**REPÚBLICA DE CHILE
DIRECCIÓN REGIONAL
SERVICIO DE EVALUACIÓN AMBIENTAL
REGIÓN DE ATACAMA**

**RESUELVE CONSULTA DE
PERTINENCIA DE INGRESO AL SEIA,
PROYECTO “AJUSTES Y MEJORAS
PROYECTO FOTOVOLTAICO SOL DE
VARAS”.**

RESOLUCIÓN EXENTA.

Figura 1 Cambios en Layout del Proyecto

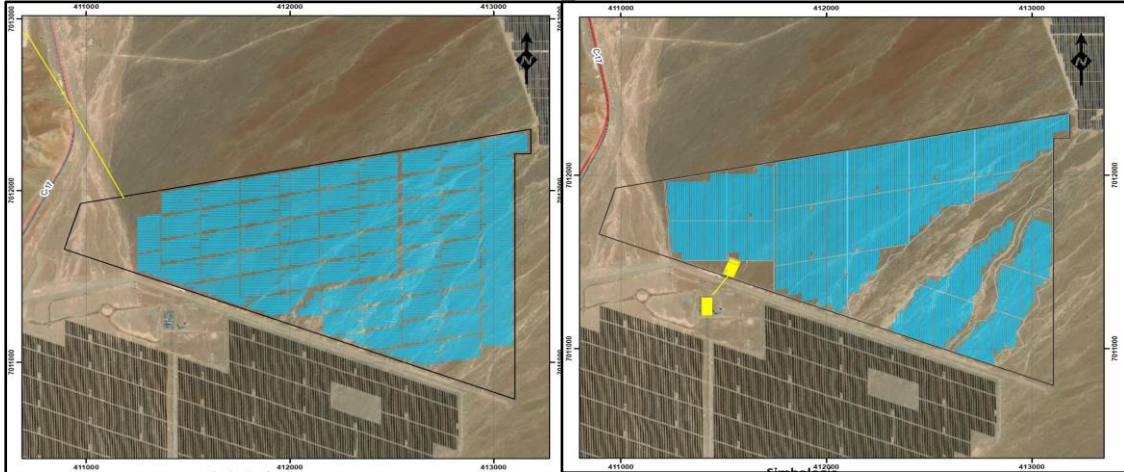
Dada la disminución en cantidad de paneles, se considera un cambio en el área y distribución de los mismos dentro del área aprobada ambientalmente. El detalle del cambio en el área utilizada por los paneles fotovoltaicos se detalla a continuación en la Figura 1 que describe la condición aprobada y a la izquierda se describe la condición propuesta.

Figura 2 Ubicación Nuevo Camino de Acceso

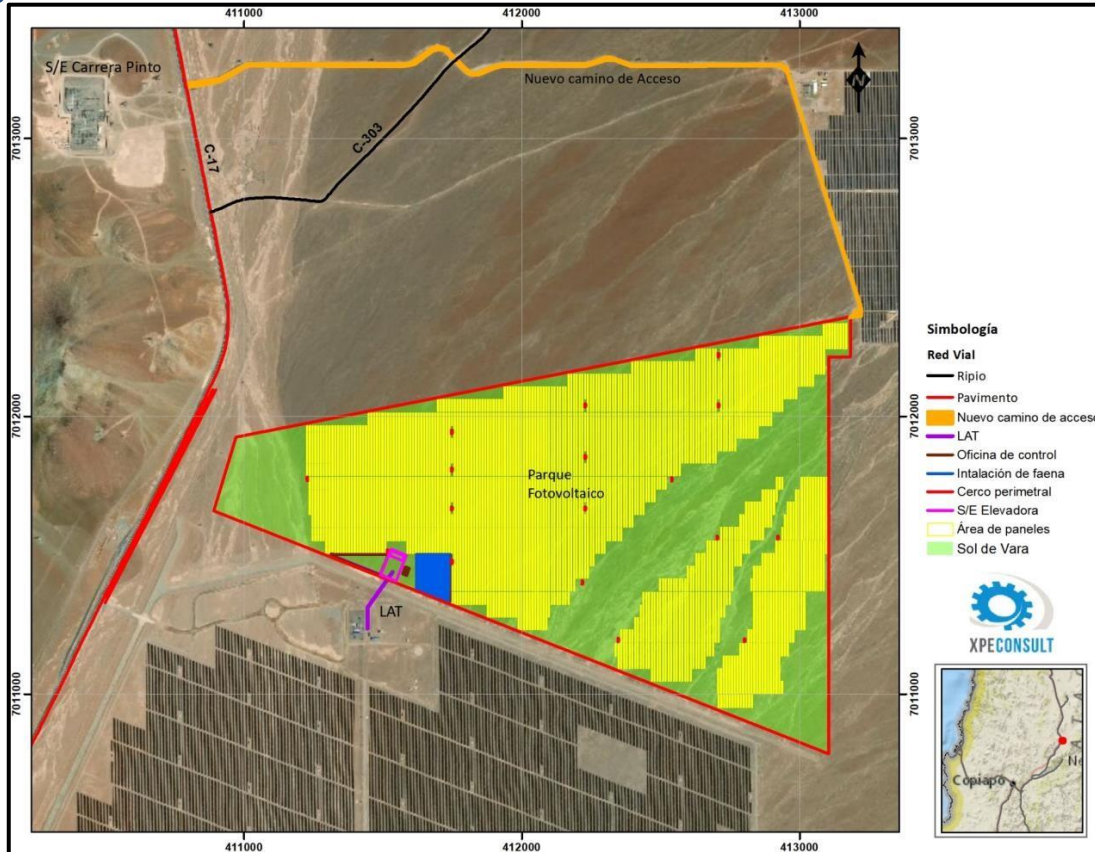
- **Modificación del camino de acceso del Proyecto:** El Proyecto originalmente fue aprobado con una única vía de ingreso al proyecto, consistente en un camino de acceso, el cual empalmaba con un camino existente que cruzaba la Ruta C-17, lo cual será modificado, por el sector Noreste (NE), a través de un camino de aproximadamente 3,0 km dividido en dos (2) tramos. La primera parte del trazado de 2,3 km inicia en la intersección con la Ruta C-17, que une las ciudades de Copiapó y Diego de Almagro. Este camino se encuentra bischofitado ya que corresponde al acceso del Parque Solar Carrera Pinto, perteneciente a la empresa Enel Green Power. El segundo tramo de 0,7 km corresponde a una huella existente, por que conecta el camino existente con la zona de paneles del Parque Fotovoltaico Sol de Varas. El tramo que ya se encuentra bischofitado no será intervenido, solamente el tramo asociado a la huella será mejorado.

La modificación presentada al camino de acceso aumenta en extensión respecto al camino aprobado ambientalmente, sin embargo, se utilizarán caminos ya existentes, sólo en el caso del tramo de 0,7 km correspondiente a la huella será mejorado a través de la aplicación de bischofita, por lo que no se requerirán movimientos de tierra para su ejecución.

En la Figura 2, a continuación, se presenta el nuevo trazado propuesto para el acceso al proyecto, la figura detalla también.

Figura 3 Tracks de recorrido y ubicación de hallazgos ya identificados

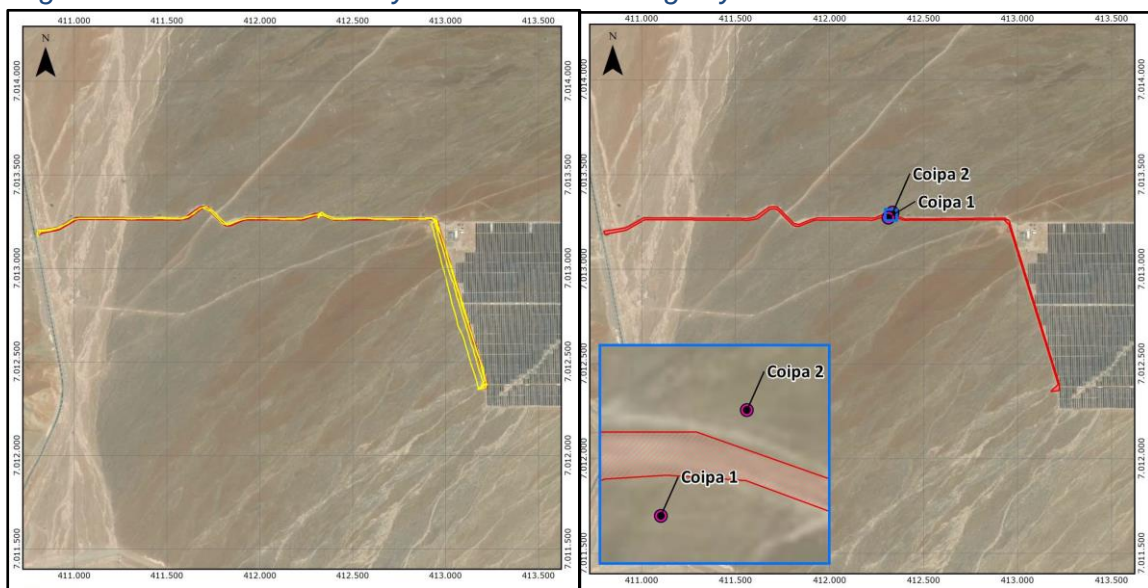
- **Respecto del agua**, ésta será adquirida por proveedores autorizados, por lo que no se contempla la extracción desde cuerpos de agua existentes en el área del Proyecto, por tanto, no se modificará lo ya evaluado y aprobado, por la RCA N°192/2014.
- En términos específicos, el Titular presentó en el Anexo 3 de la consulta de pertinencia, un informe de prospección **arqueológica** realizada el 28 de enero de 2020.

La prospección arqueológica se desarrolló a partir de transectos virtuales que fueron recorridos en forma pedestre, a cada lado del eje de proyección del camino de acceso, por ambos tramos.

El profesional arqueólogo que realizó la inspección en el área de influencia asociada a ambos tramos del camino de acceso concluye que no se detectaron hallazgos de interés patrimonial en superficie susceptibles a protección legal y únicamente fue posible corroborar la presencia de dos (2) hallazgos revelados en el marco del proyecto en operación Parque Solar Carrera Pinto (RCA N°189/2013), denominados Coipa 1 y Coipa 2, y ubicados en sectores aledaños al tramo bischofitado. Ambas evidencias cuentan con protección mediante barreras físicas, como así también con señalética visible y en buen estado de conservación.
